LOT 1. CONCURS PROJECTES EXP. 10-2020/ ACTUALITZACIÓ 29-05-2020

INCLOU RESPOSTES A PREGUNTES FORMULADES A LES VISITES DE DIA 20/05

LOT 2. CONCURS PROJECTES EXP. 10-2020/ ACTUALITZACIÓ 29-05-2020

LOT 3. CONCURS PROJECTES EXP. 10-2020/ ACTUALITZACIÓ 28-05-2020

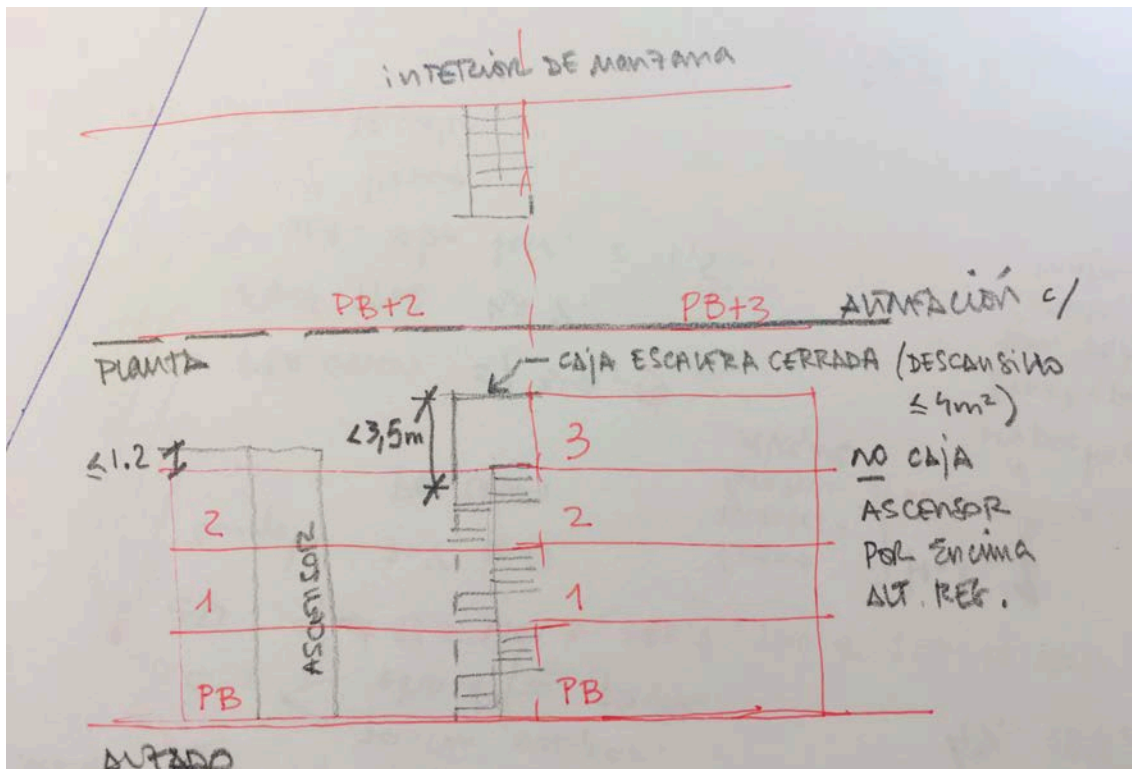
-Es posible que una escalera que se sitúa en la zona de planta baja+1 emerja de la cubierta de esta zona y se adose a la zona de PB+2, dando además acceso a ésta última planta? Entendemos que si, ya que tendría la consideración de caja de escalera permitida por encima de la altura reguladora de PB+1 según el art. 89 1.d de las NNUU del PGOU. Nos lo podrían confirmar?

RESPUESTA AYUNTAMIENTO PALMA:

La escalera sí, pero el ascensor no.

La caja de escalera puede "adosarse" a la otra planta, puesto que es una construcción permitida según art 89 y debe cumplir el art. 105 sobre los 45° desde la alineación. El ejemplo lo he hecho con Pb+2 y Pb+3, pero vale para vuestro proyecto también.

El ascensor deberá incluirse en el volumen de mayor altura para que pueda dar acceso a todas las viviendas.
